LENTOKELPOISUUSMÄÄRÄYS

**M 2457/97**

Scheibe ja Slingsby. Kaasunsäätövaijerin asennus.

Koskee: Kaikkia sekä Zenith 28RXZ- että Stromberg-Zenith 150CD-kaasuttimin varustettuja moottoripurjelentokoneita Scheibe SF25 ”Falke”, Scheibe SF-28 ”Tandem Falke” ja Slingsby T.61C ”Falke”.

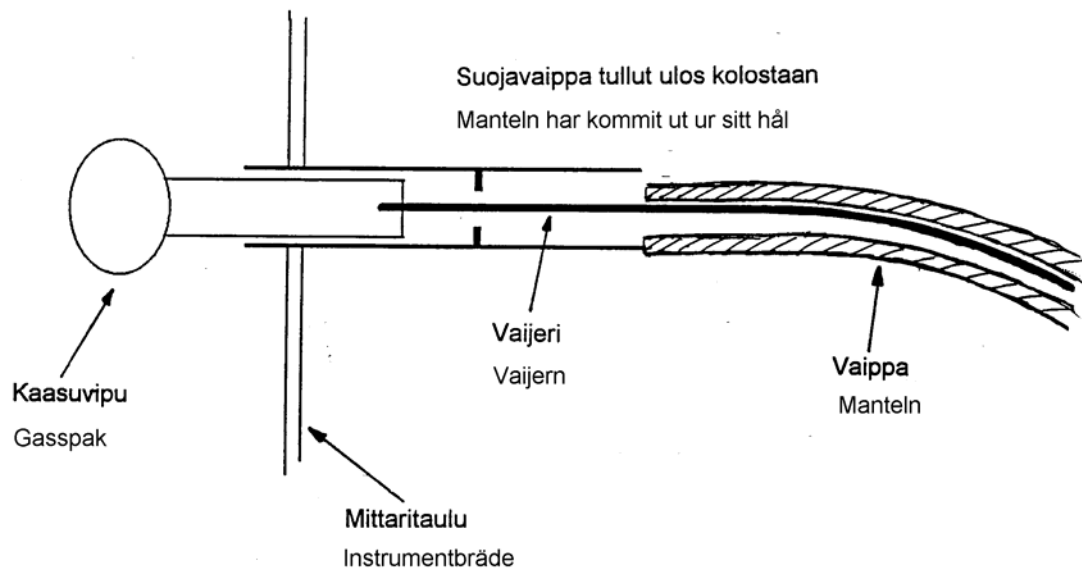
Toimenpiteet: Tarkasta ennen seuraavaa lentoa, että kaasunsäätövaijerin vaippa on kiinnitetty kaasuvivun runkoon ja ettei vaijerin kaasuttimen puoleinen pää ole niin pitkä, että se voi koskettaa kaasuttimen runkoon tai rikastimen käyttövipuun. (Katso kuva liitteessä.)

Mikäli vaippa ei ole kiinnitetty kaasuvivun runkoon, on se kiinnitettävä esimerkiksi kutistesukalla, kudoshahvisteisella teipillä tai vastaavalla. Jos vaijerin kaasuttimien puoleisessa päässä on ylimääräistä pituutta, on sitä lyhennettävä.

Vaijerin suojavaippa oikealla paikallaan

Suojavaippa tullut ulos kolostaan

Tila kaasuttimelle moottoripellissä
